NOTE COMPLÉMENTAIRE AU DOSSIER DE DEMANDE D'ENREGISTREMENT

Projet d'extension atelier (rubrique 2221)

Site de Loos-en-Gohelle (62)

Note complémentaire

Figure 2 : plan localisant l'accès et l'air de retournement

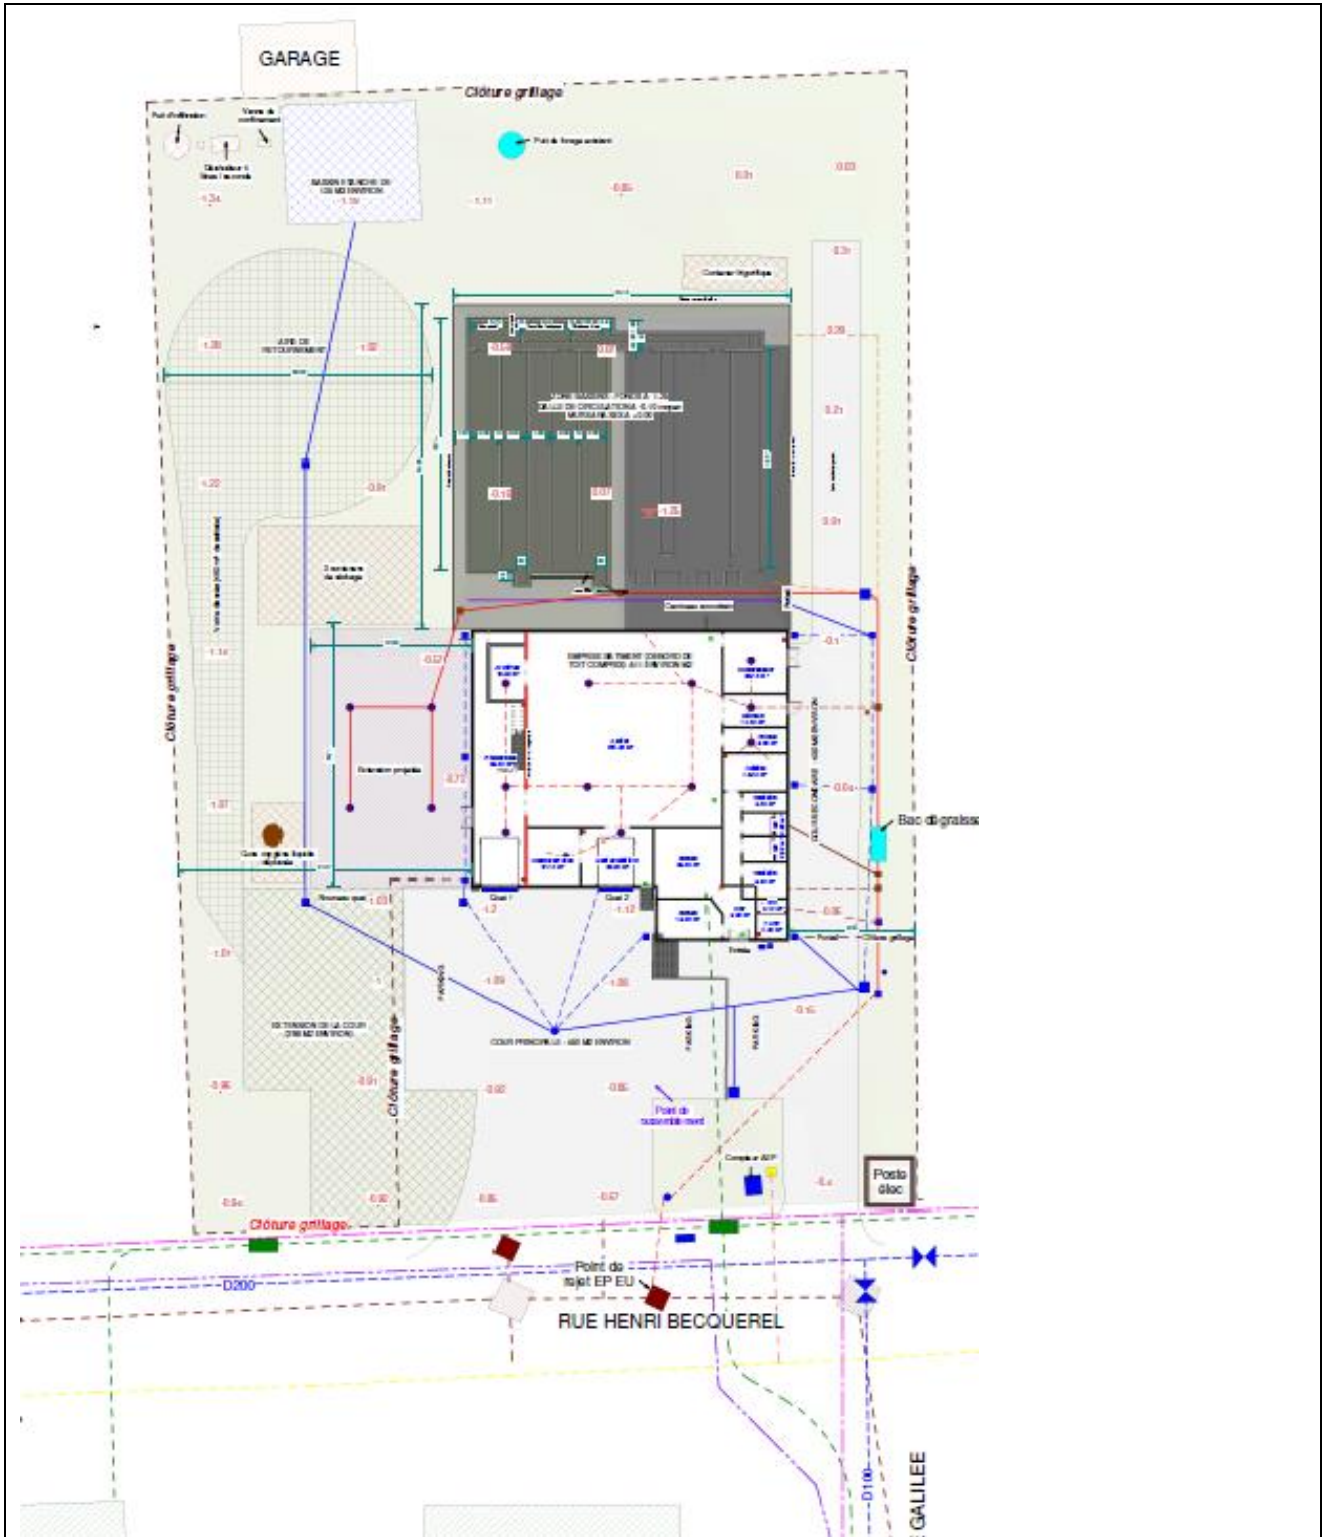
Une demande d'aménagement de prescription sera sollicitée afin de bénéficier de la mise en place d'une voie « engins » permettant la circulation sur la moitié du périmètre de l'installation et non pas sur l'intégralité comme énoncé à l'article 12 de l'arrêté ministériel précité.

Une aire de retournement sera prévue, conformément aux caractéristiques du règlement départemental, afin de permettre la circulation des engins de secours. (fig. 2)

Dans le compte rendu initial, une demande de dérogation avait été sollicitée afin de bénéficier de la mise en place d'une voie « engins » permettant la circulation sur la moitié du périmètre de l'installation et non pas sur l'intégralité comme énoncé à l'article 12 de l'arrêté ministériel précité.

Cependant, une modification du plan à ce sujet a été réalisé. En effet, la circulation sur la totalité du site sera possible (cf. figure 3).

Annexe D - Plan de Masse Plan de masse faisant apparaitre les zones à risques – Descamps Lombardo

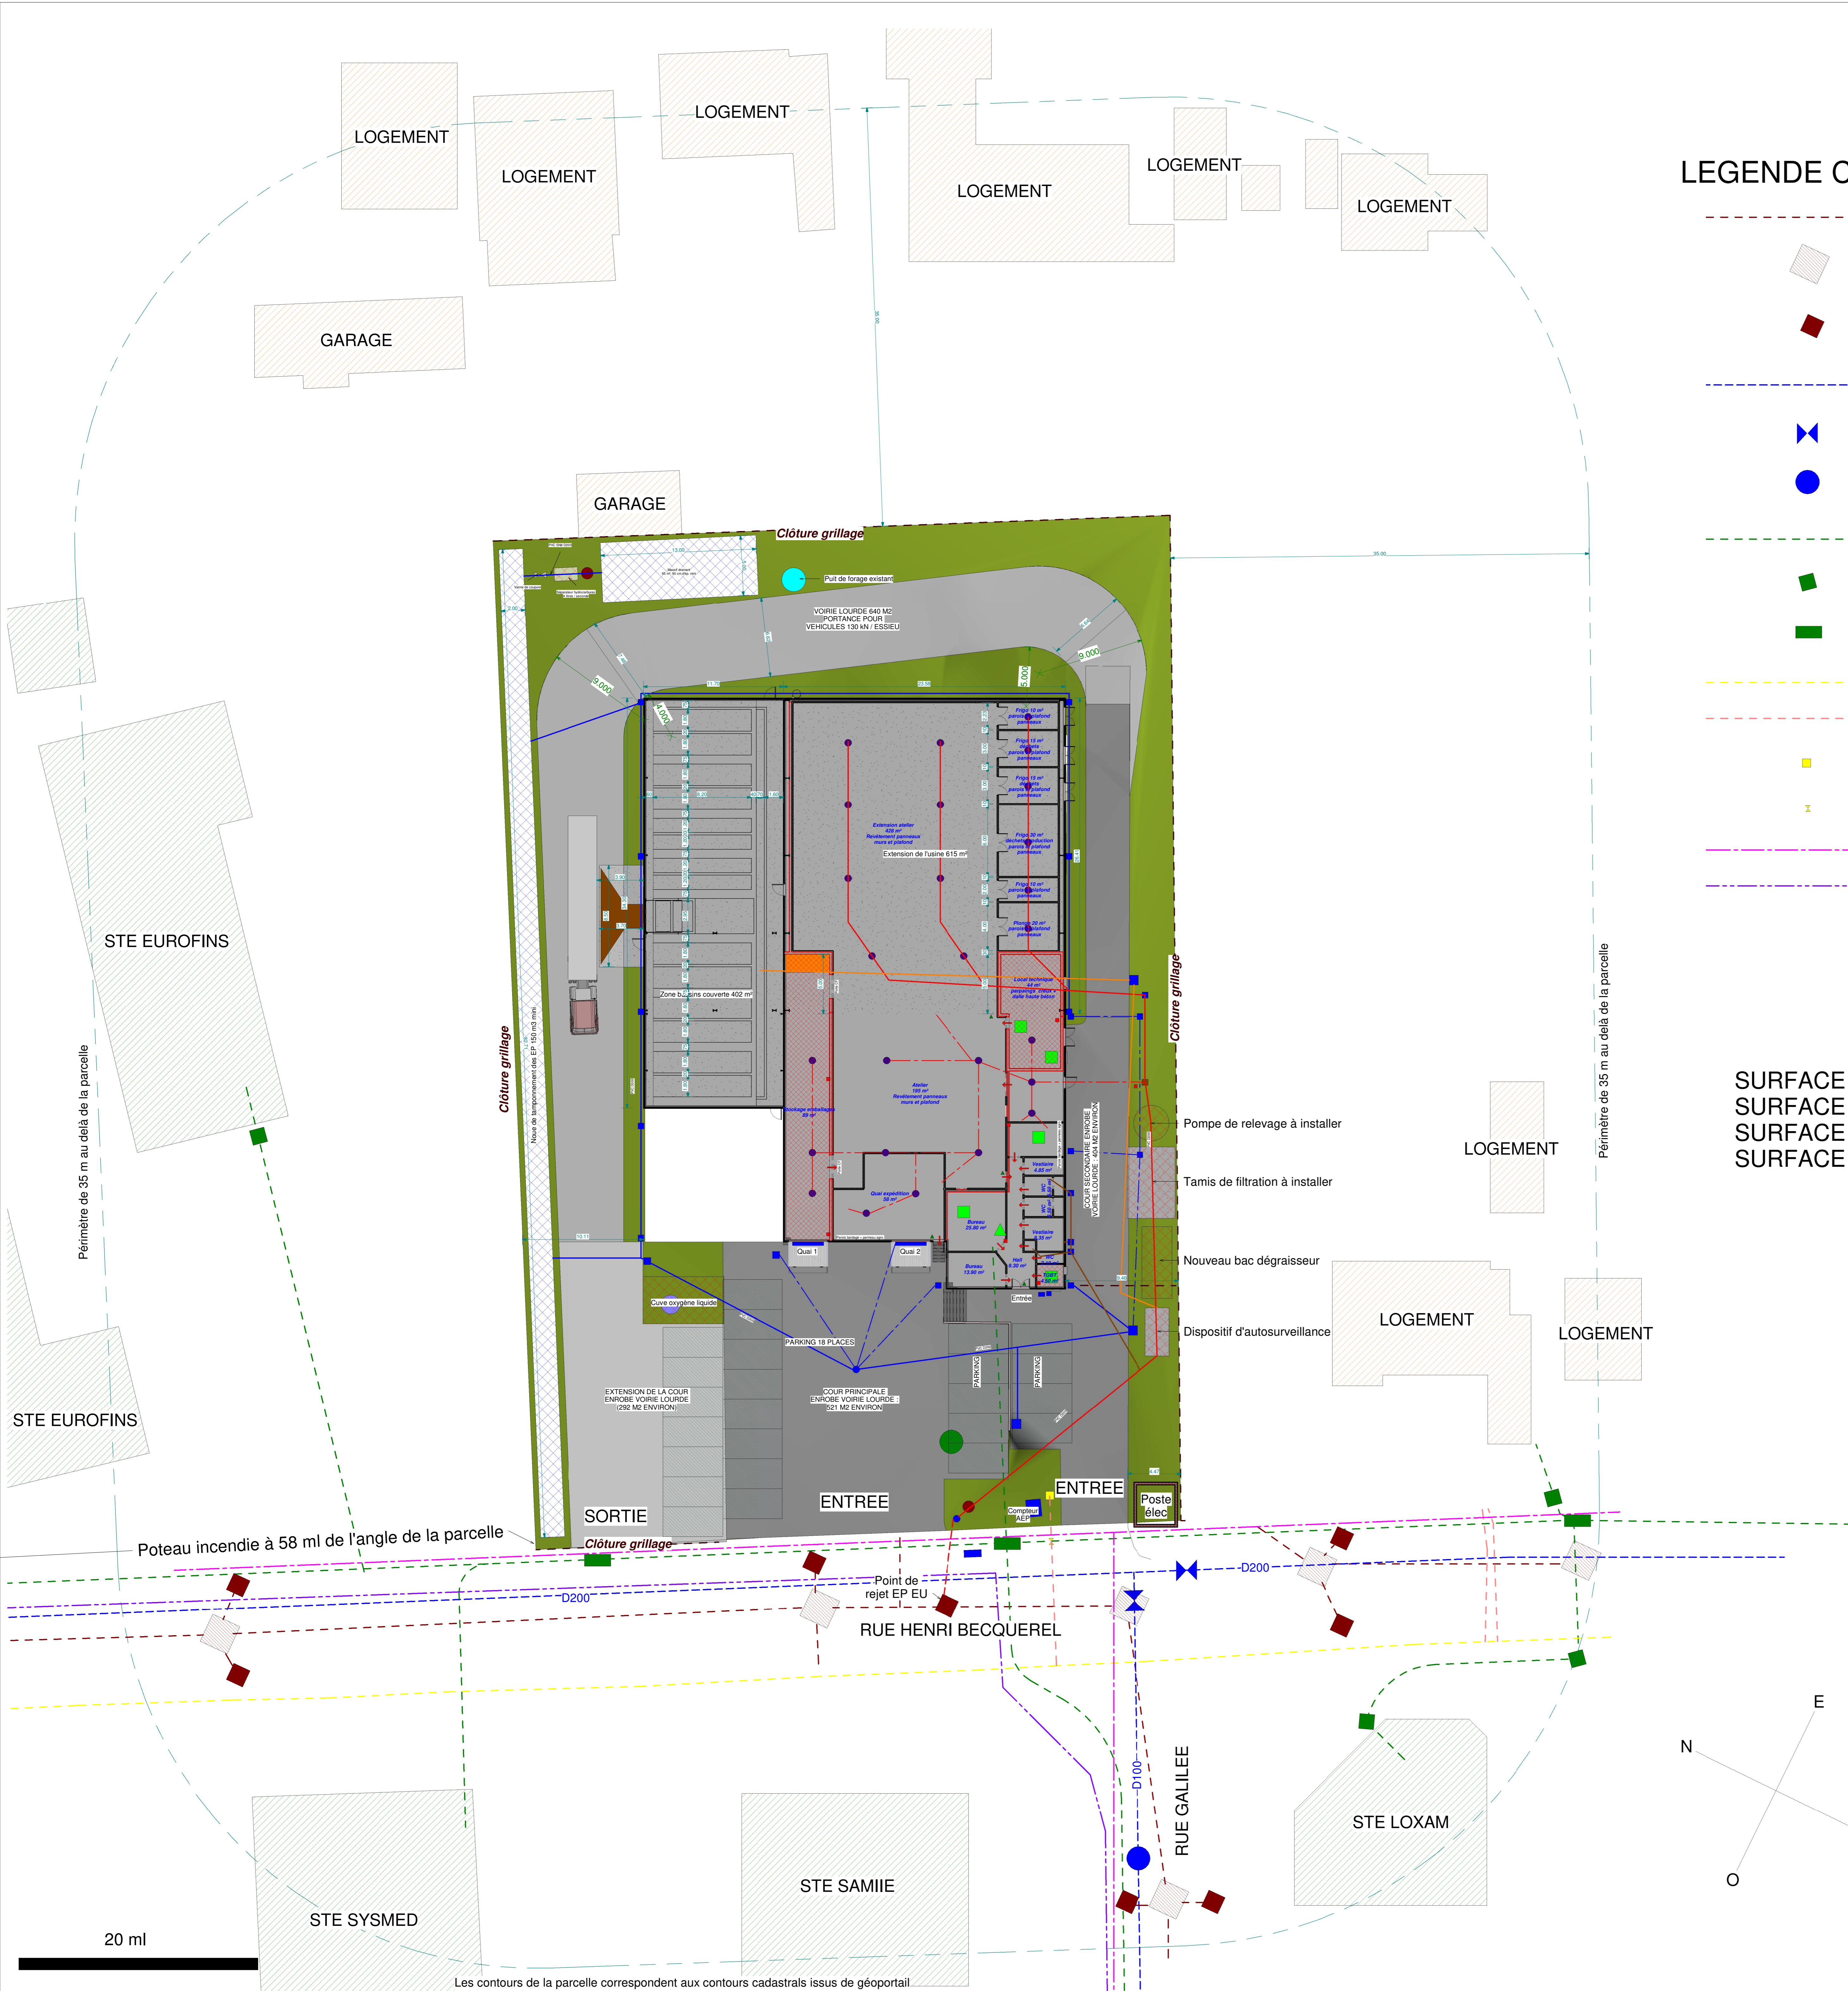
- Le plan d'ensemble de l'installation en PJ no3 du dossier ne permet pas de situer les zones identifier à risques dans le dossier.

- Le plan d'ensemble de l'installation en PJ n°3 du dossier ne permet pas de situer les zones identifier à risques dans le dossier.

Tous ces éléments seront respectés et apparaissent sur le plan de masse mis à jour en pièce jointe 3 du dossier d'enregistrement et présenté en annexe D de la présente note en réponse.

Le plan de masse faisant figurer les zones à risques est présenté en annexe D de la présente note en réponse.

⇒ **Tous ces éléments seront respectés et apparaissent sur le plan de masse mis à jour en Pièce jointe 3 du dossier d'enregistrement.**
